ÚZEMNÍ PLÁN MĚSTA BRNA

Textová část odůvodnění Příloha č. 5
kapitola 19

VYHODNOCENÍ PŘIPOMÍNEK

b) Veřejná projednání Návrhu ÚPmB z roku 2020 (červen)

Přípomínka číslo 1 (zákres)

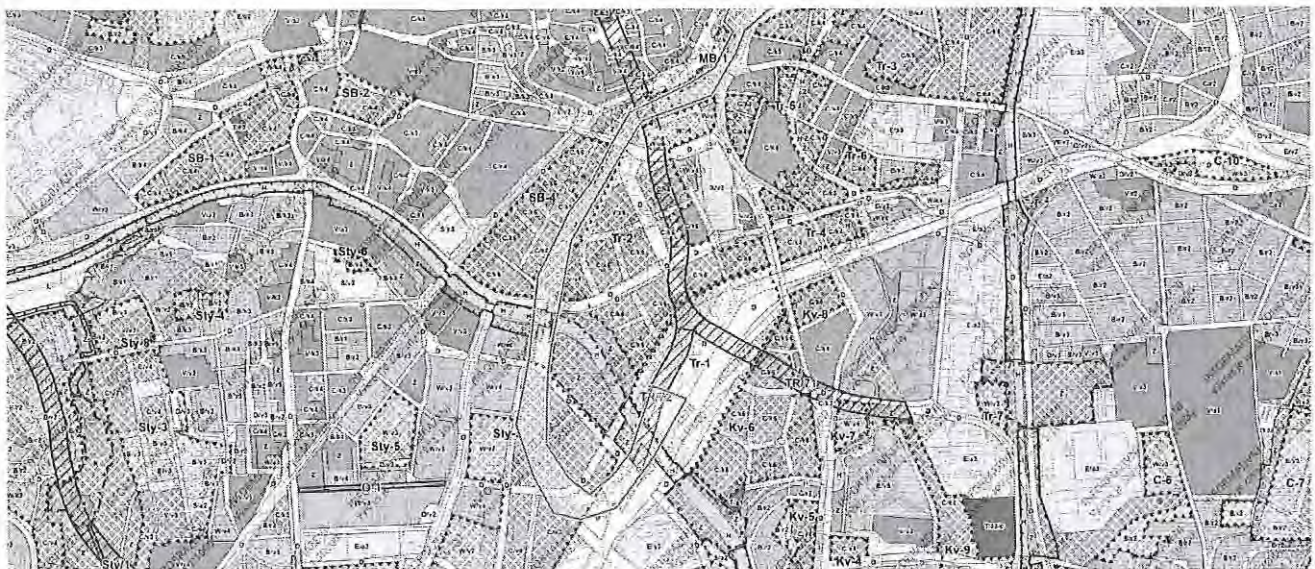
V zakresleném území navrhuji zachování liniové dopravní stavby - železniční tratě - z důvodu budoucího využití pro povrchovou mimoúrovňovou vnitroměstskou dopravu (vlak/tramvaj/vlakotramvaj).
